EKSPERTYZA TECHNICZNA nr CI-KM/134/2007

Wskazania zamienne w zakresie ewakuacji ludzi z remontowanego i częściowo przebudowywanego budynku Samodzielnego Publicznego Zakładu Opieki Zdrowotnej Szkół Wyższych w Szczecinie, przy al. Wojska Polskiego 97.

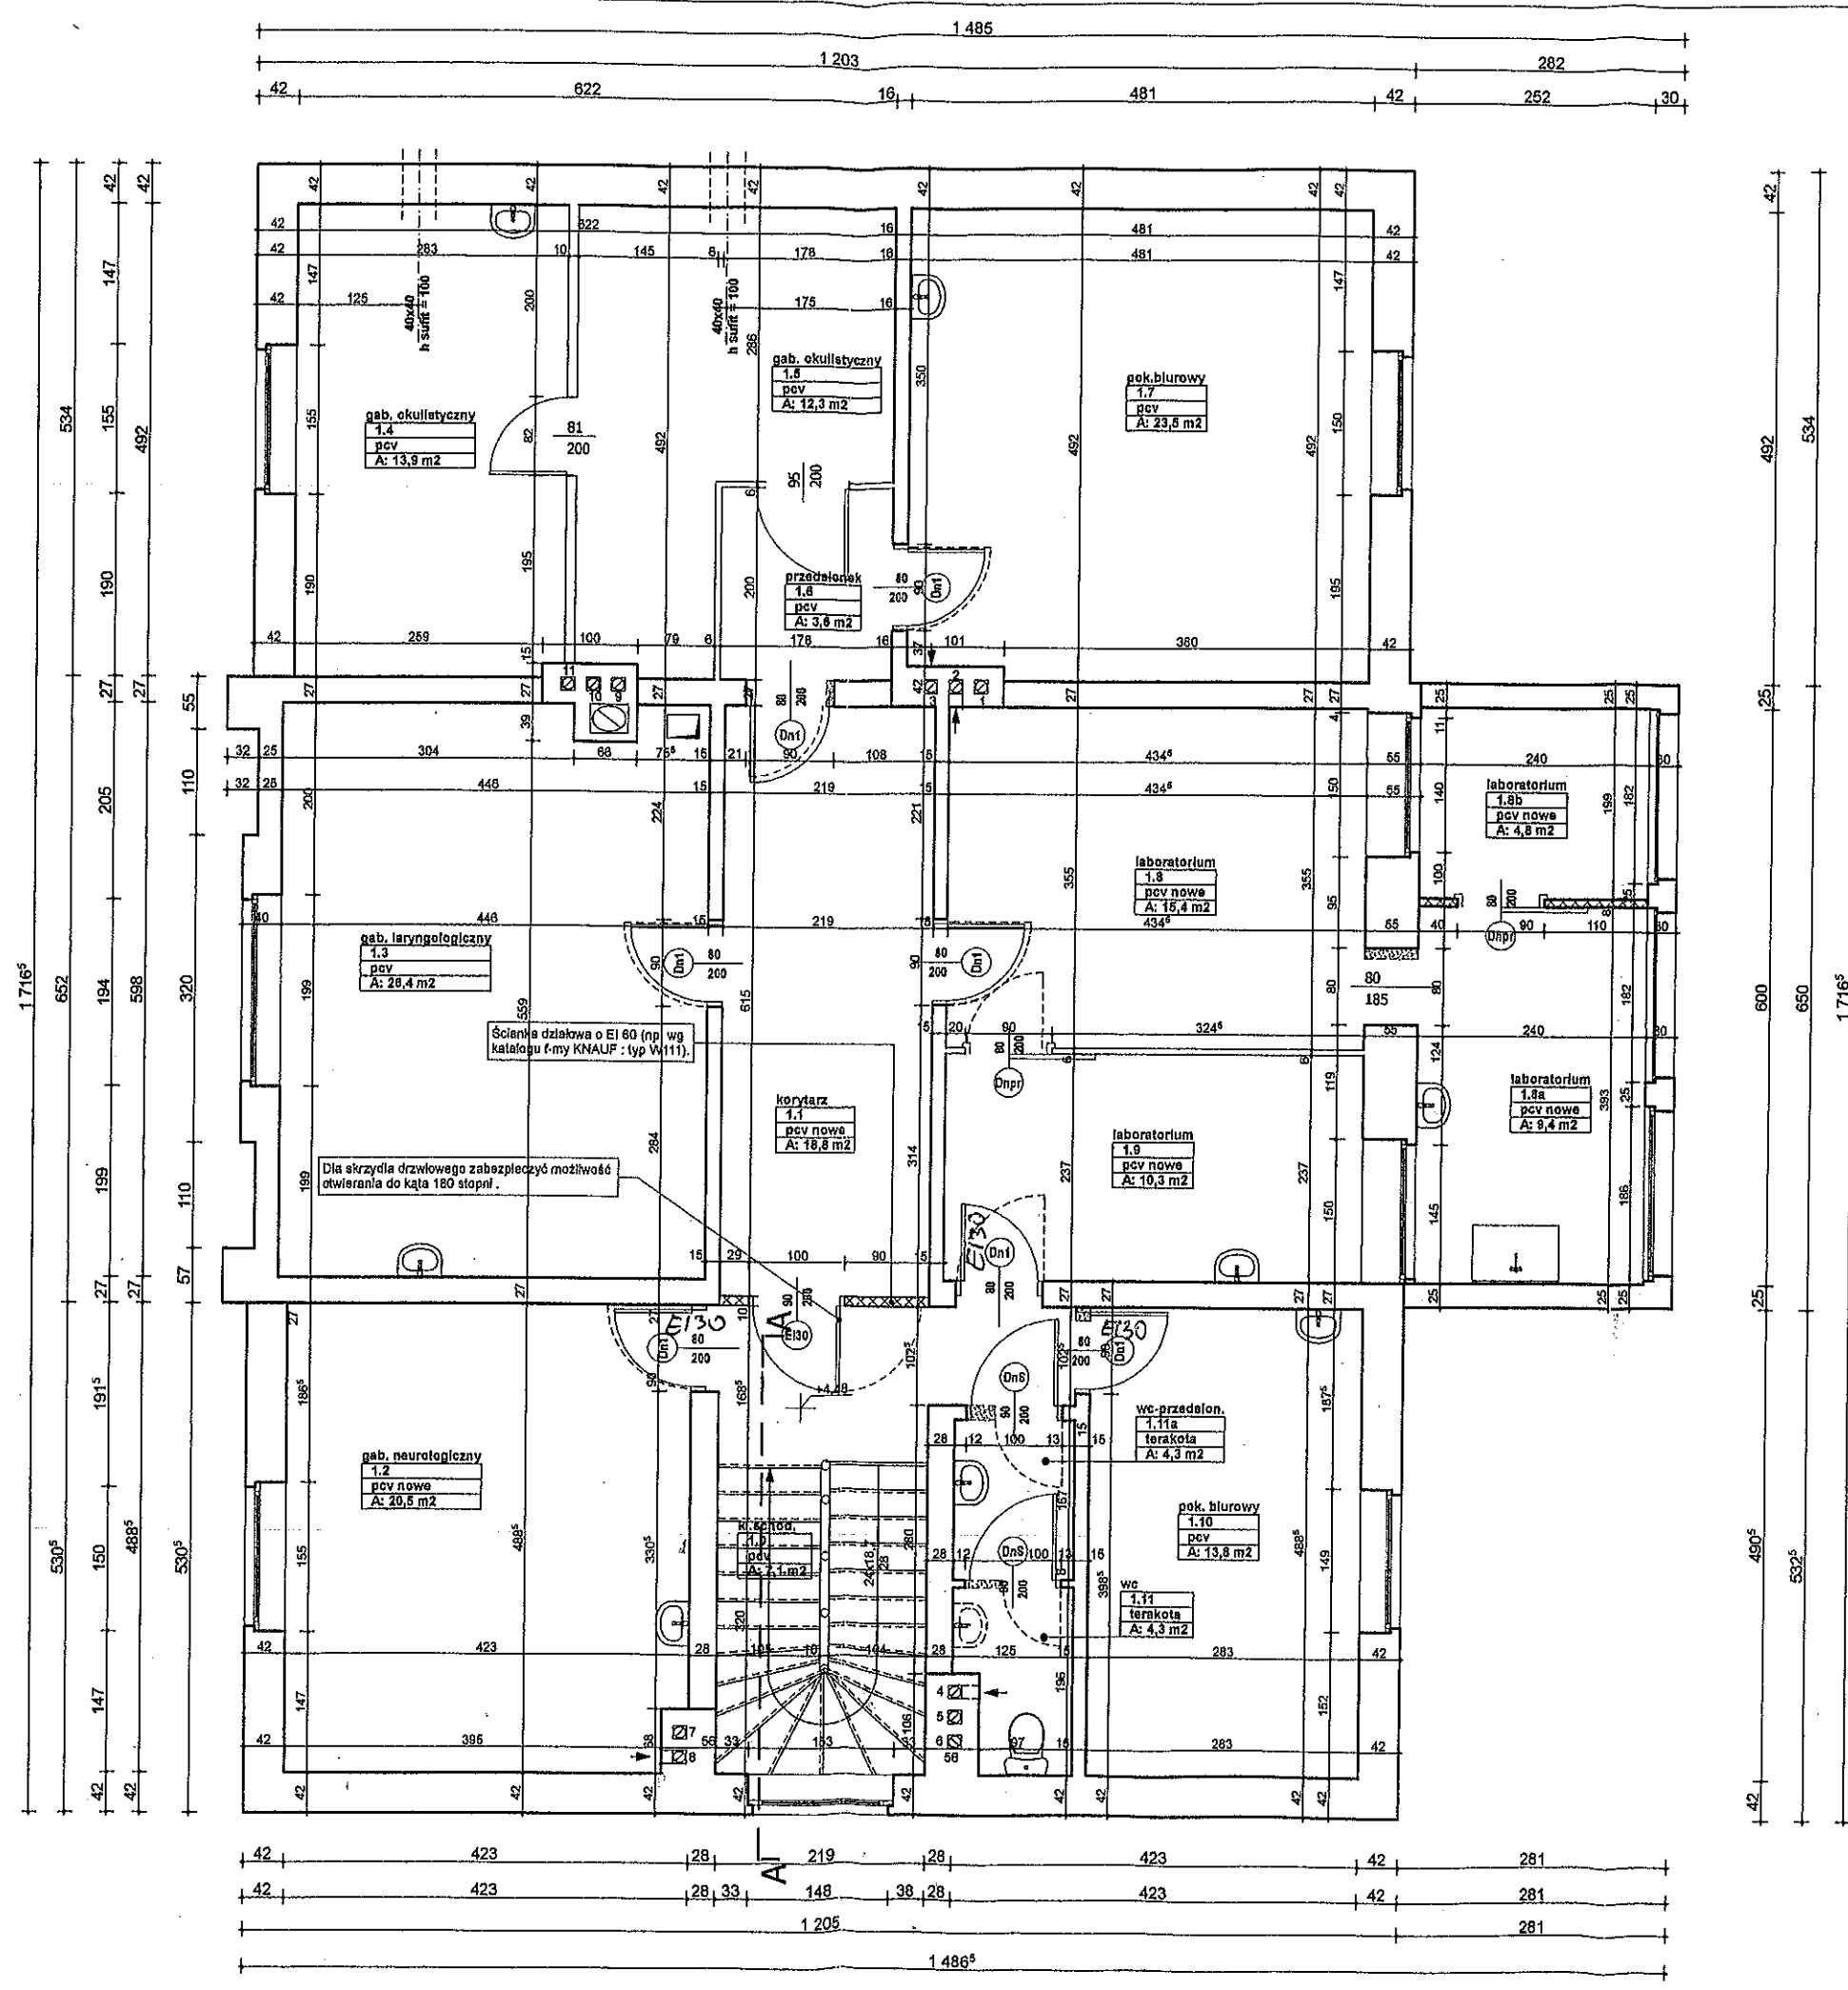
3) I piętro

- a) drewnianą, bez wymaganej odporności ogniowej (§ 249, ust. 3, pkt 1 WT), otwartą klatkę schodową, posiadającą:
- stopnie zabiegowe zamiast spoczników (naruszony § 244, ust. 1 WT),
 - szerokość biegów równą $1,05^2$ m zamiast 1,4 m (naruszony § 68, ust. 1 WT),
 - zróżnicowaną wysokość stopni, wynoszącą 17,9 cm oraz 19,1 cm przy wymaganych max 17 cm (§ 68, ust. 1 WT),
- b) wyjście ewakuacyjne na parterze z klatki schodowej na zewnątrz przez drzwi opisane w pkt. 2c (parter) lub poprzez drzwi o szerokości 0,97 m na hol nr 2 i dalej na zewnątrz przez drzwi opisane w pkt. 2b i 2a (parter) – w obydwu przypadkach naruszony jest przepis § 239, ust. 4 WT.

3) W poziomie I piętra

a) drewnianą klatkę schodową prowadzącą z I piętra na poziom parteru należy:

- oczyścić z istniejących warstw farby,
- zaimpregnować środkiem ognioochronnym np. FOBOS M4 do granic niezapalności (łącznie z balustradami i poręczami), a następnie pomalować elementy górne, tj. stopnie, podstopnie, podesty, balustrady i poręcze lakierem ochronnym o dużej odporności na ścieranie,
- obudować od dołu biegi schodowe i drewniane podesty płytami ognioochronnymi do klasy min EI 60 odporności ogniowej na ste-lażu min 3 cm (np. płyta GKF 12,5 mm x 2),
- po obudowaniu płytami i wyszpachlowaniu pokryć tapetą z włókna szklanego o dużej grubości w celu dodatkowej ochrony przed pę-kaniem spoin,

- b) zamknąć klatkę schodową od pomieszczeń nr 1.2; 1.9; 1.10 i korytarza 1.1. drzwiami pożarowymi klasy min EI 30 (w ściankach klasy min EI 60), wyposażonymi w samozamykacze,
- c) wyposażyć klatkę schodową oraz korytarz na I piętrze w oświetlenie ewakuacyjne o natężeniu światła min 5 lx.
